Notitie ‘inspraak en overleg’ voorontwerp bestemmingsplan “Eexterveen, nieuwbouw OBS De Kameleon op sportpark te Eexterveen”

Figuur 4.6: Oppervlaktewatersysteem (bron: Hunze en Aa's)

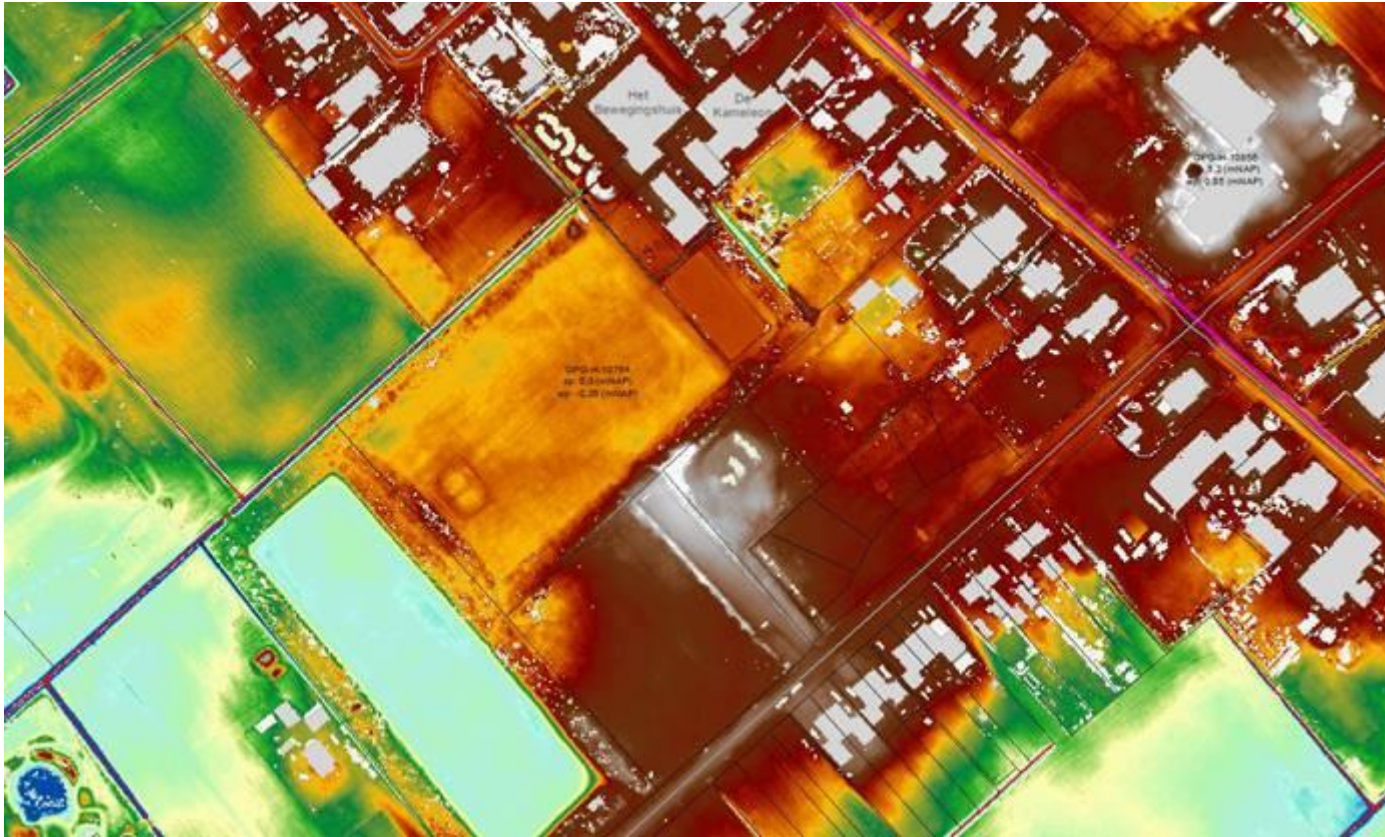
Het waterschap geeft aan dat de belangrijkste wijziging ten aanzien van hun eerdere watertoets, is dat de toename van verhard oppervlak 3.788 m² bedraagt in plaats van de eerder aangenomen 1.110 m². Bij deze verhardingstoename hoort een watercompensatiehoeveelheid van ca. 303 m³. Het waterschap verzoekt dit in de plantoelichting te wijzigen. Ook kan het waterschap uit de tekst en de tekeningen nog niet afleiden hoe de waterbergingscompensatie ingevuld gaat worden. De wijze waarop dit wordt gedaan zou het Waterschap in het plan opgenomen willen zien.

Door het plan neemt het verharde oppervlak vanuit theoretisch oogpunt toe met maximaal 3.788 m², waarmee de compensatiedrempel voor het bebouwde gebied (150 m² toename) wordt overschreden. Dit

houdt in dat het vereist is om compenserende waterberging aan te leggen, om te voorkomen dat het plan resulteert in wateroverlast. Om te waarborgen het watersysteem (de schouwslot) niet wordt overbelast is een bergingsopgave berekend van circa 303 m³ aldus het waterschap.

Echter, een groot gedeelte rond de school blijft groen of wordt ingezaaid met gras. Voor die delen die groen of plantsoen blijven gaat de gemeente op voorhand geen waterbergingscapaciteit realiseren. De school (gebouw met dakvlakken) en het schoolplein met het toegangspad hebben gezamenlijk een oppervlak van maximaal 1.870 m². Daarmee is de werkelijke bergingsopgave 150 m³ aldus de gemeente.

Door de toename van verhard oppervlak dient er compensatie van 150 m³ in het watersysteem te worden gerealiseerd aldus de gemeente. De nu aanwezige naastgelegen schouwslot aan de noordwestzijde van het sportveld wat deels bebouwd gaat worden (perceel B2592) is eigendom van de gemeente Aa en Hunze. Deze sloot loopt langs de ijsbaan (eigendom ijsbaanvereniging Eexterveen) en mondt via een stelsel van sloten uit op de nabijgelegen Hunze. De sloot heeft een diepte van ±2 meter en meet aan het maaiveld een breedte van ±3 meter. Op 23 juni 2022 stond de sloot volledig droog en afgaande op de rommel in de sloot en de vegetatie is dat al langere tijd het geval. Deze sloot vindt zijn oorsprong achter het bewegingshuis vlak bij de nieuwbouwlocatie. Op de sloot zijn verder geen aansluitingen van huizen of gebouwen aanwezig. Afgaande op het huidige profiel van de sloot heeft deze ruim voldoende capaciteit om het hemelwater van het schoolgebouw en het schoolplein op te vangen. In de huidige sloot is minimaal 3 m³/m¹ aan bergingscapaciteit aanwezig. Het huidige profiel hoeft dan niet te worden aangepast. In de praktijk zal het water direct worden afgevoerd naar de Hunze. Langs het gemeentelijk terrein heeft deze sloot een lengte van 115 m. Bergingscapaciteit van de sloot langs het gemeentelijk eigen terrein bedraagt theoretisch 345 m³. Het doorstroomprofiel van de sloot is redelijk tot goed. Schoonhouden hiervan blijft een pré.
